**ZÁZNAM Z PŘIPOMÍNKOVÉHO JEDNÁNÍ**

**Datum konání:** 30.4.2013

- 1) revize TP 119,
- 2) revize TP 130,
- 3) revize TP 70,
- 4) revize TP 142,
- 5) revize TP 143.

místo měření 1 až 10

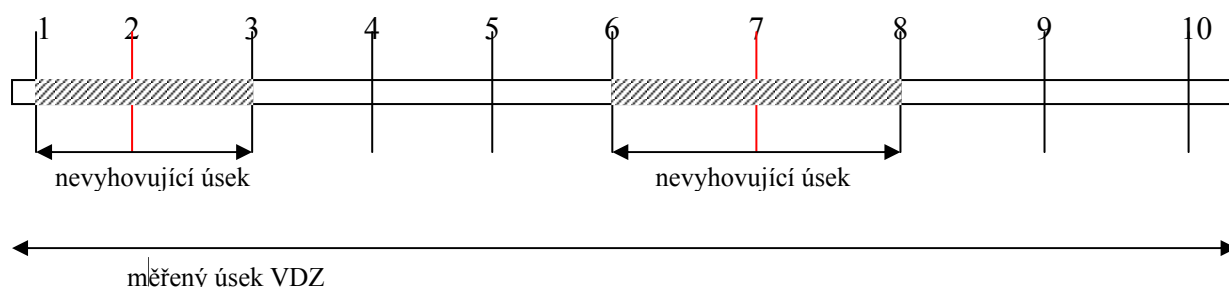
*Doporučuji v 1. odstavci upravit textaci poslední věty tak, aby byla plně pochopitelná, případně ji rozdělit do dvou vět. Zřejmě by bylo účelné obdobně jako u hodnocení jiných aspektů začít větu „ Za nevyhovující úsek se považuje ....“*

Bylo řečeno, že tato část TP již byla diskutována. Přítomní se shodli na ponechání stávajícího textu, bylo však odsouhlaseno doplnit pod tento odstavec obrázek, který bude schematicky vyjadřovat způsob vyhodnocení. Navíc bylo dohodnuto přeformulovat 3. a 4. větu tohoto odstavce.

na měřeném úseku je vyznačeno 10 míst měření (1 až 10), aritmetický průměr ze tří měření na každém místě nevyhovuje minimálnímu požadavku na místě 2 a 7. Jako nevyhovující jsou tedy označeny úseky mezi místy 1 až 3 a 6 až 8.
